島根原子力発電所 1号炉 廃止措置計画変更認可申請書の 概要について

令和3年11月
中国電力株式会社

平成29年4月19日付け原規規発第17041912号をもって認可を受け、令和2年9月24日付け原規規発第2009243号をもって変更認可を受けた島根原子力発電所1号炉の廃止措置計画認可申請書の記載事項中、次の事項の記述を変更する。

◆ 第10-2図 解体工事準備期間中の放射性液体廃棄物の処理処分フロー

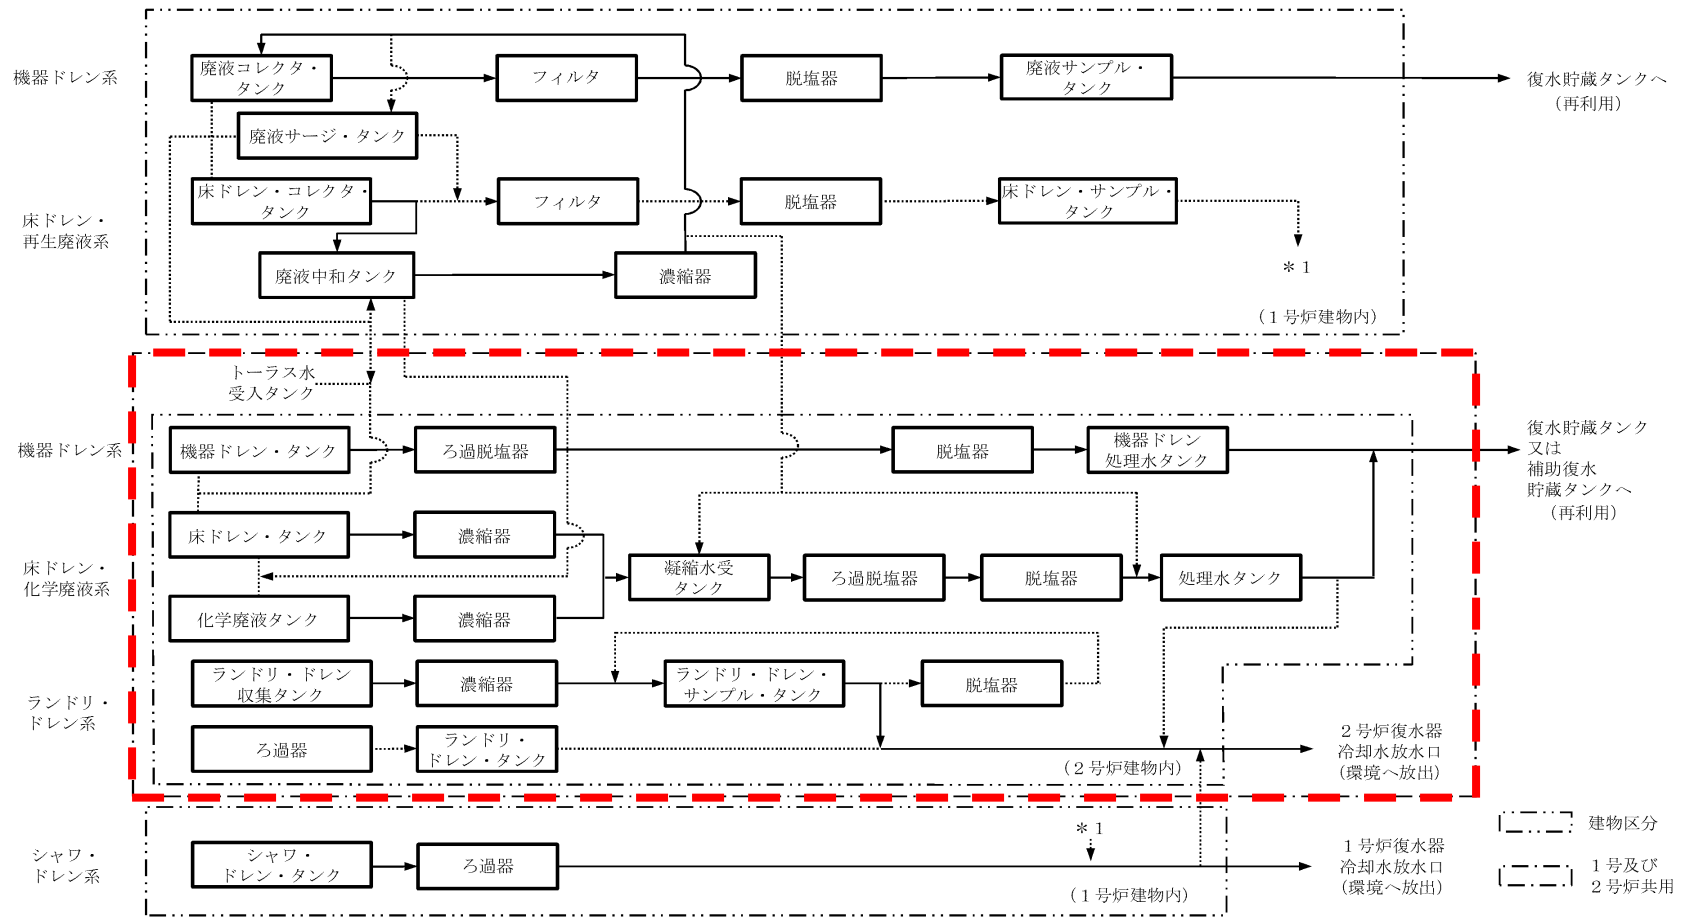
共用を取りやめる1号炉施設について、「1号及び2号炉共用」と記していた箇所を変更する。

- 上記の他、「第5-1表 解体対象施設」、「第6-1表 性能維持施設」、「第10-2図 解体工事準備期間中の放射性液体廃棄物の処理処分フロー」等においても同様の変更を行う。

屋外タンク配置図

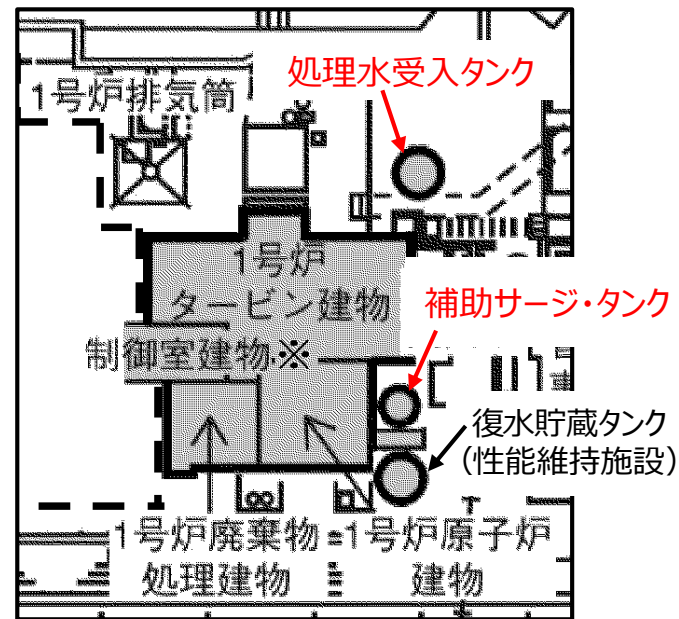
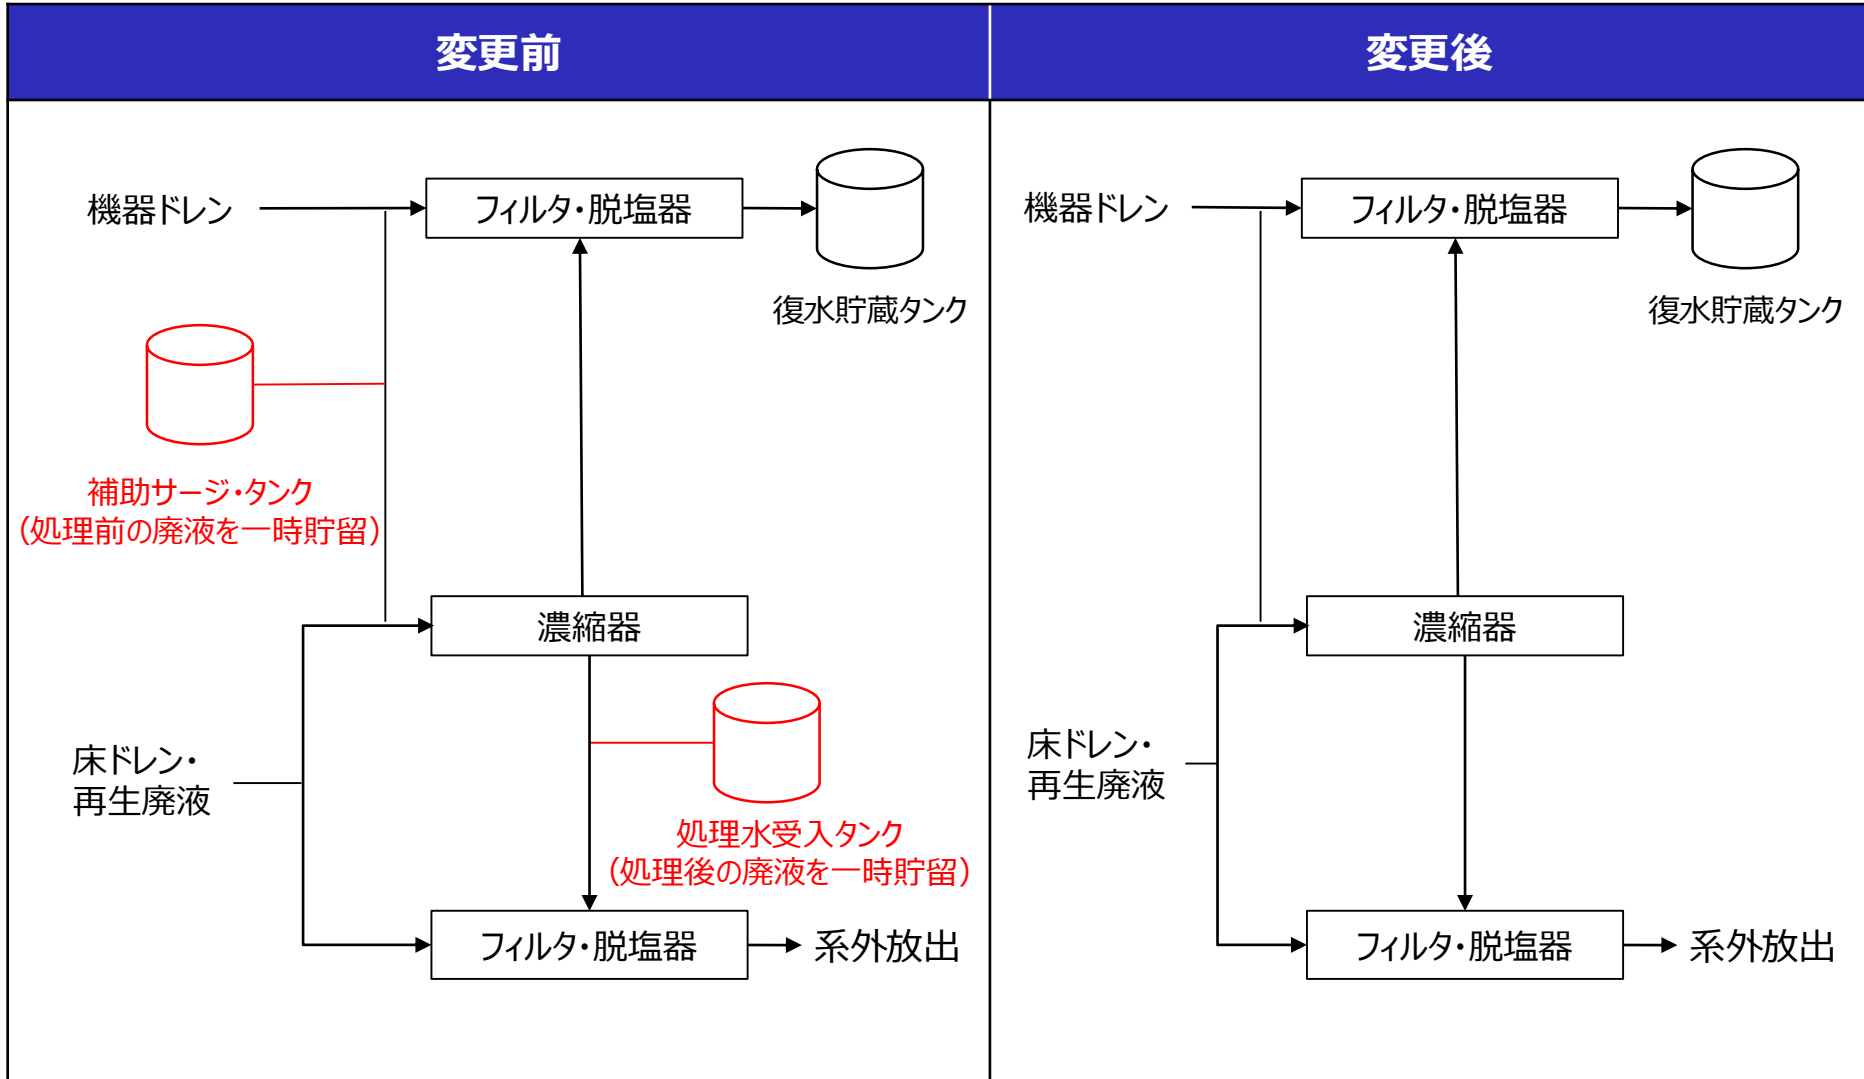
2号炉の運転にあたっては，設置許可基準規則第9条（溢水による損傷の防止等）の要求事項を踏まえ，溢水の発生を防止するため，屋外に設置している1号炉の補助サージ・タンク及び処理水受入タンクは空運用とする。

1号炉の補助サージ・タンク及び処理水受入タンクは，廃止措置での使用を取りやめることとし，これに係る記載を変更する。

設備名称	変更前	変更後
補助サージ・タンク	<ul style="list-style-type: none"> ➤ 1号炉の性能維持施設として維持 ➤ 解体対象施設として維持期間終了後解体 	<ul style="list-style-type: none"> ➤ 使用を取りやめ，性能維持施設から削除 ➤ 解体対象施設として今後解体
処理水受入タンク	<ul style="list-style-type: none"> ➤ 1号及び2号炉共用の施設として維持 ➤ 1号炉廃止措置における解体対象外 	<ul style="list-style-type: none"> ➤ 使用取りやめ ➤ 解体対象施設として今後解体

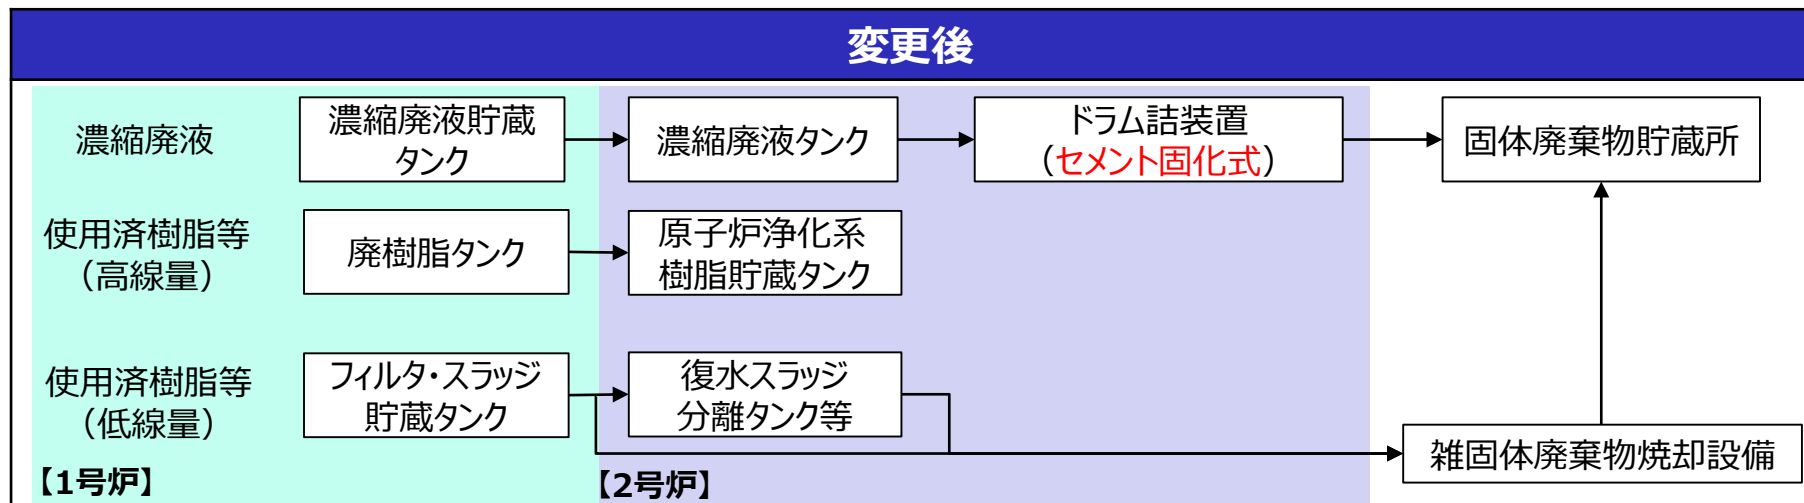
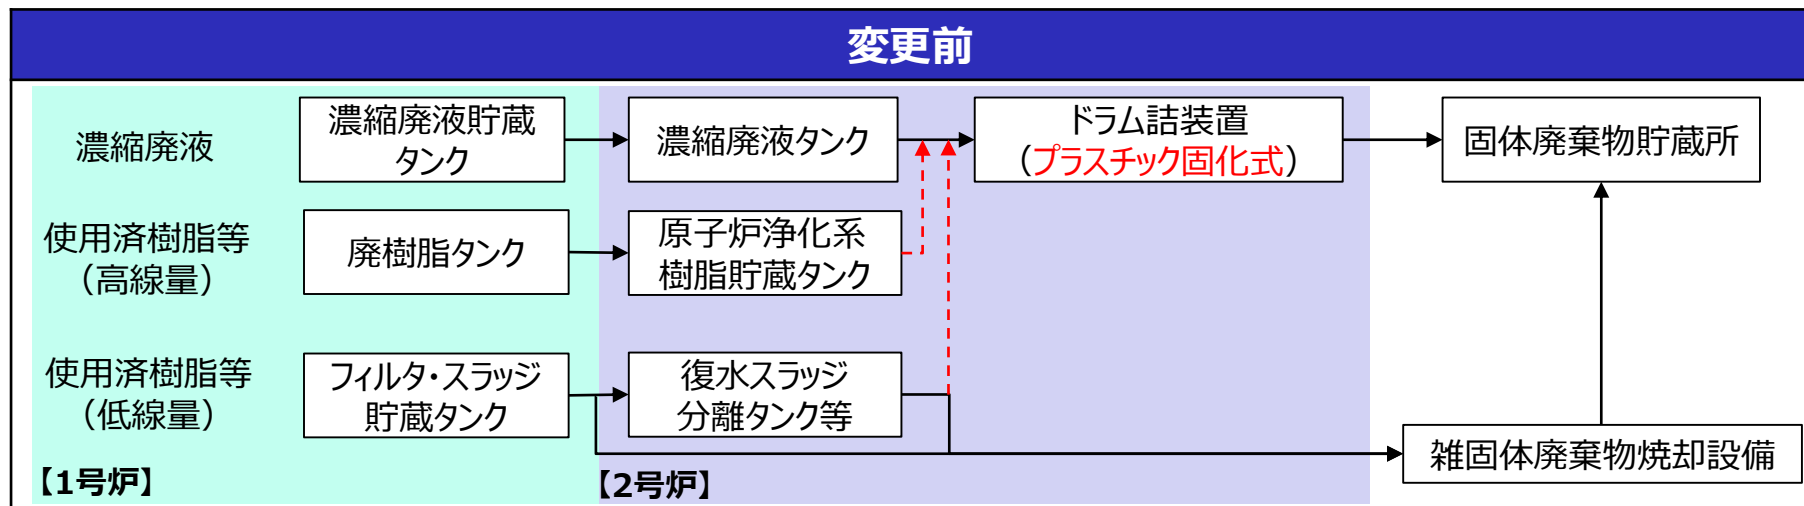
2号炉施設における放射性固体廃棄物の処理について、以下のとおり変更する。

- 外部火災への防護対策や重大事故等時の現場作業場所への影響の観点から、2号炉ドラム詰装置において現在使用している可燃性の固化材（プラスチック（不飽和ポリエステル樹脂））の使用を中止し、固化材をセメントに変更する。
- 固化材の変更に伴い、復水系、液体廃棄物処理系の使用済樹脂、フィルタ・スラッジについては、ドラム詰装置を用いた処理は行わないこととし、全量焼却処理する。
- 原子炉浄化系、燃料プール冷却系の使用済樹脂、フィルタ・スラッジについては、放射能濃度が高く、現行の埋設センターでは受入れできないことから、当面は貯蔵タンクでの貯蔵とする。

◆ 第10-3図 解体工事準備期間中の放射性固体廃棄物の処理処分フロー

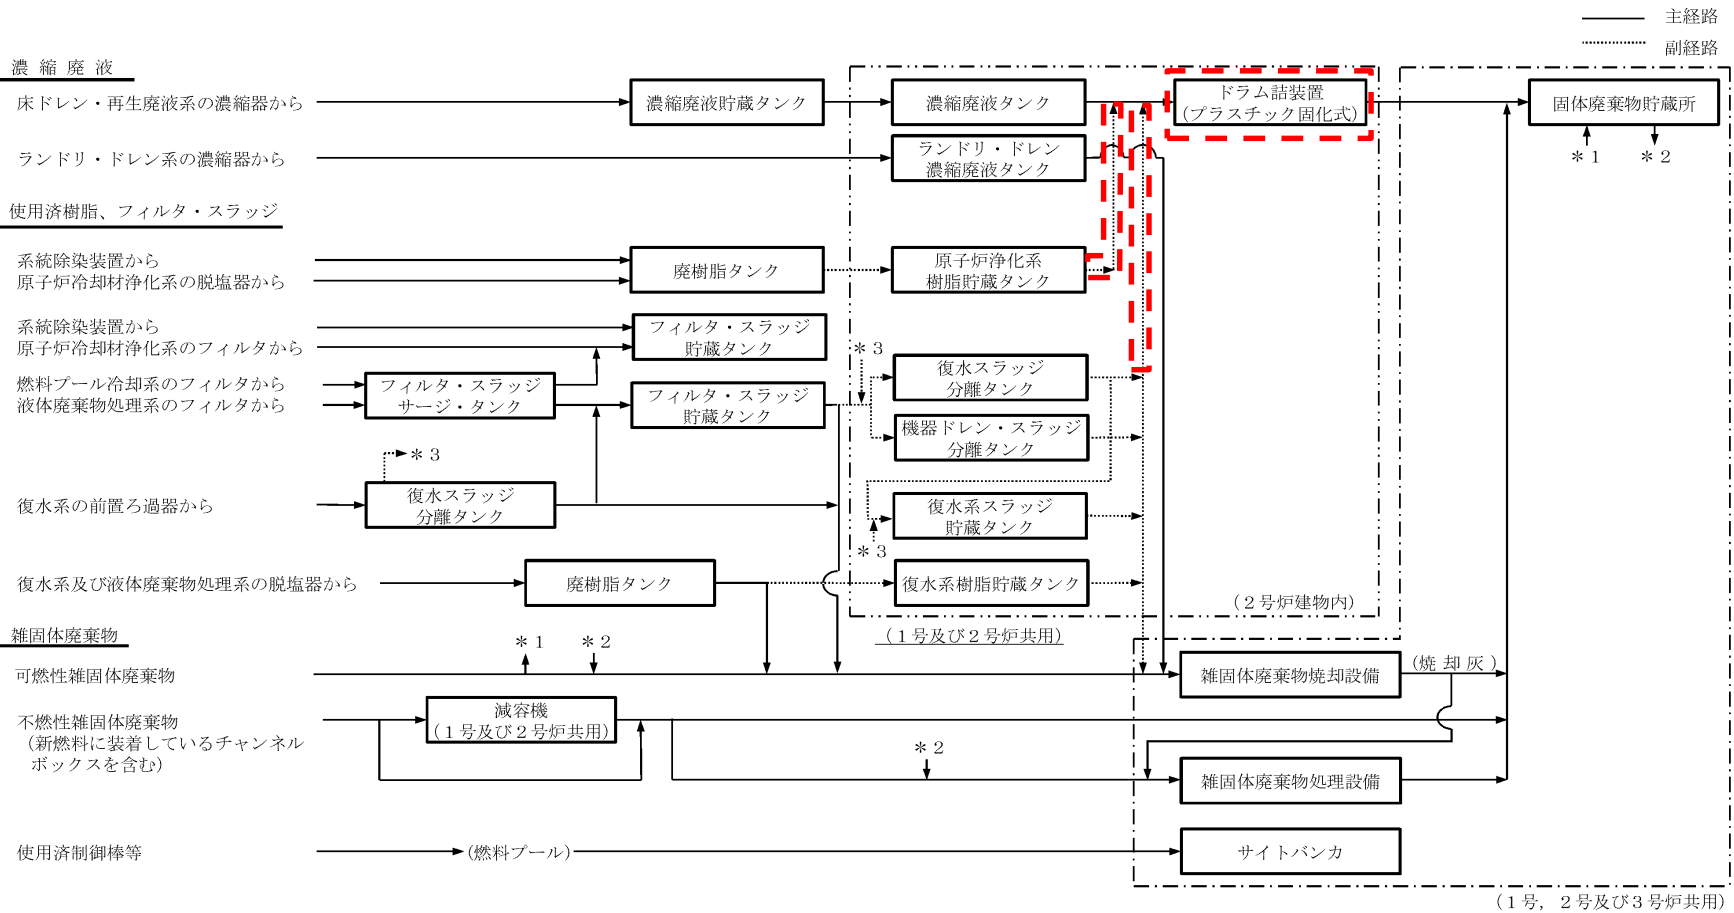
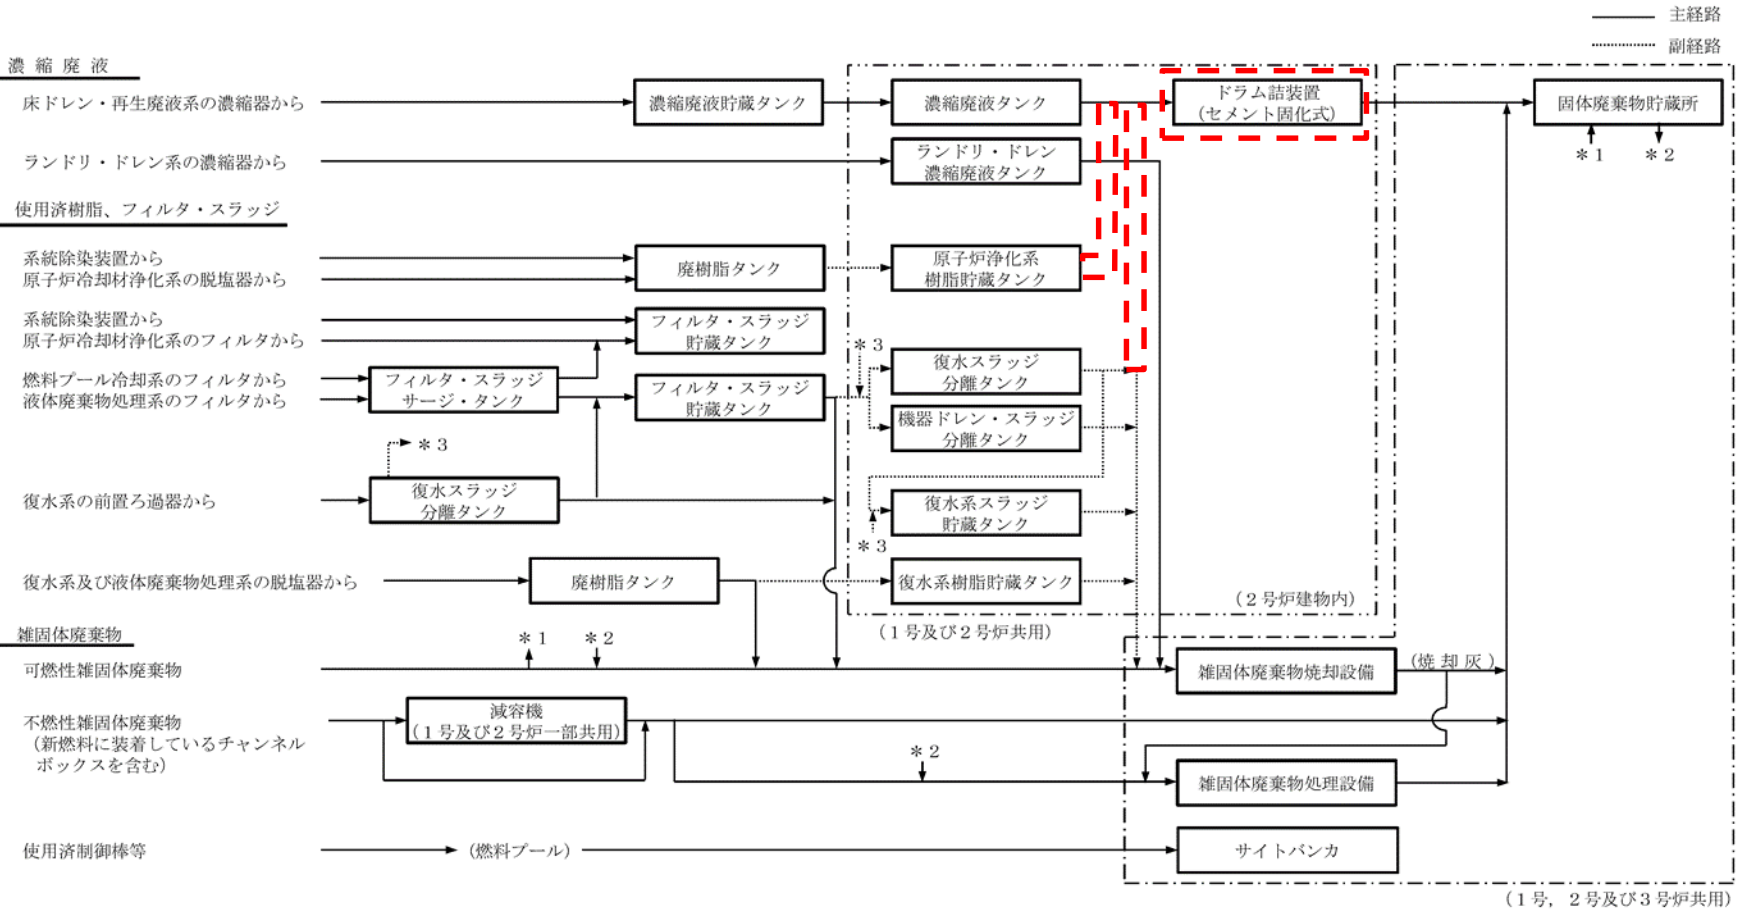
2号炉の放射性廃棄物処理施設（1号及び2号炉共用）における処理方法について、変更内容を反映する。
